Aanpassingsinstructie voor de verhoogde inbouw Vaatwassers met het PNC-nr. 911.....

Om het sifoneffect te vermijden werd een kit voor de verhoogde inbouw met het RD-nr. 435761 samengesteld. Deze kan ook worden gebruikt bij lage aflopen en ter vermijding van de foutmelding.

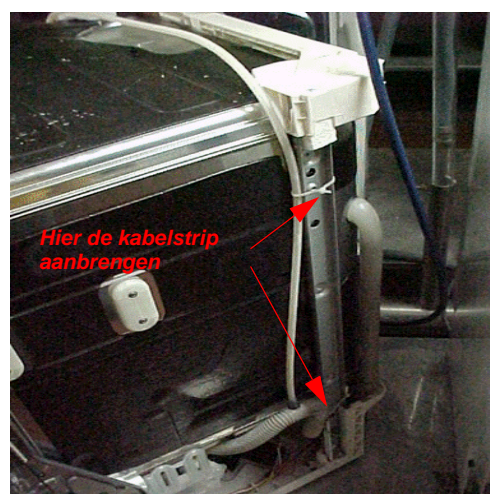
1. Vaatwasser uit de kast nemen.
2. Linker en rechter zijwand verwijderen.
3. Afvoerslang volledig verwijderen.
4. Nieuwe afvoerslang aan de pompuitgang en met een kabelstrip aan het frame bevestigen. Op de correcte positie van de afvoerslang letten. De verbindingsspositie moet hoger zijn dan het water-niveau in de vergaarbak.
5. Ventilatiepijp in de afvoerslang bevestigen.
Opgelet!
In ieder geval op lekkage controleren!

Hier in het bijzonder op de correcte positie letten.

Waterinlaat groot

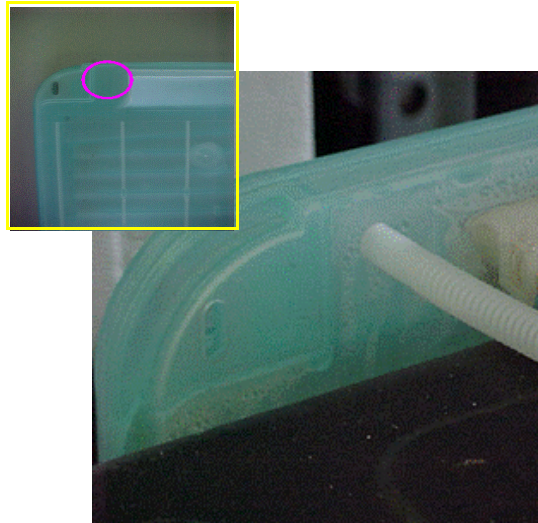
8. Al naargelang welke waterinlaat is ingebouwd, moet de ventilatiepijp op een andere manier worden bevestigd.

Bij een zijtank voor intensief drogen moet een gat worden geboord waardoor vervolgens de slang in de tank moet worden geleid.
